DOSSIER DE DEMANDE D'ENREGISTREMENT

BERGERAT MONNOYEUR

ZAC Les Vallées
60 110 – AMBLAINVILLE

Tableau de réponses à la DREAL

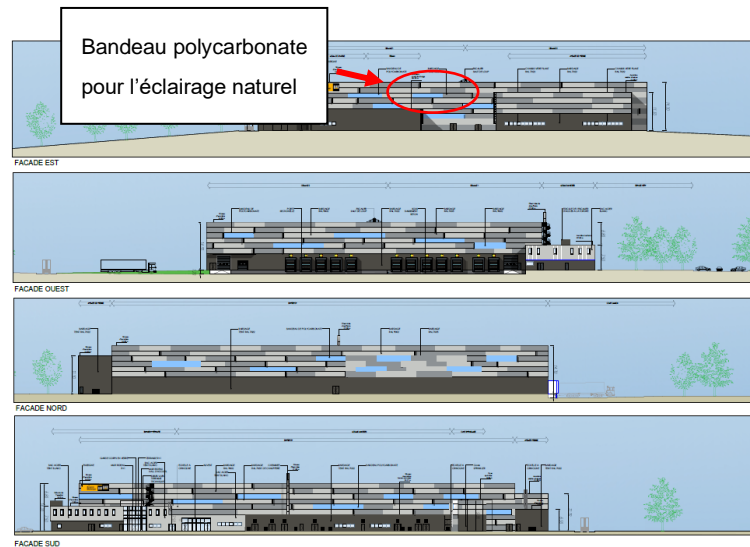
Selon le point 28.1 de l'AMPG 1510, le système d'extinction automatique d'incendie doit être adapté au stockage de liquides inflammables. Le dossier indique que le système d'extinction sera adapté au stockage d'huiles et que deux réserves d'émulseurs de 1 m³ seront prévues. Le référentiel professionnel retenu et le dimensionnement du système mis en place devront être explicités dans le plan de défense incendie.

L'analyse de conformité du projet à l'article 28.1 de l'arrêté du 11/04/17 a été complétée comme suit :

Le système d'extinction automatique de la cellule 2 sera adapté au stockage d'huiles et de liquides inflammables. L'avant-projet détaillé de l'installation sprinkler de l'établissement est joint en annexe n°9 du présent document. L'installation sprinkler sera réalisée conformément aux prescriptions du code NFPA 13.

Concernant le stockage de liquides inflammables et de liquides combustibles dans la cellule 2 il est indiqué :

- Une protection de toute la cellule en toiture en ESFR à 13 mètres,
- L'installation d'un faux-plafond à 9 m au-dessus des liquides inflammables et débordant à minima de 2,40 m sur le pourtour des racks. La protection sous le faux-plafond sera calibrée à 12,2 l/min/m² sur 280 m².
- Patelages pleins à chaque niveau,
- Protection en racks.

Deux réserves d'émulseur de 1 m³ chacune sont prévues sur le site.

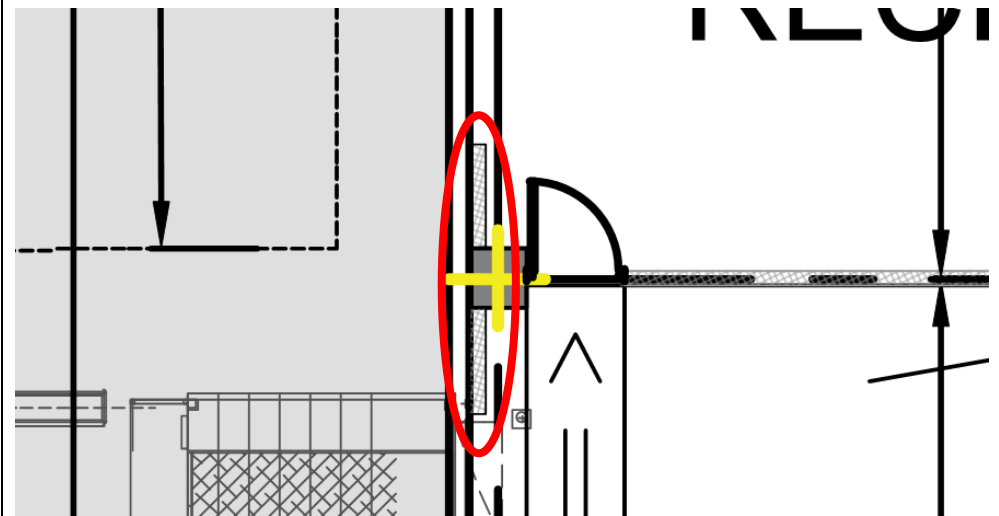
– le plan de masse « 03_PC 02 RDC » représente le plan des stockages. Sur ce plan, ces stockages se distinguent par différentes couleurs, toutefois la légende n'apporte pas d'éléments explicatifs sur celles-ci. L'emplacement de la totalité des matières dangereuses devra être indiqué.

Les différentes couleurs présentes sur les racks du plan masse RDC ont été modifiées pour faire apparaître un plan de racks uniformisé avec une seule couleur de racks.
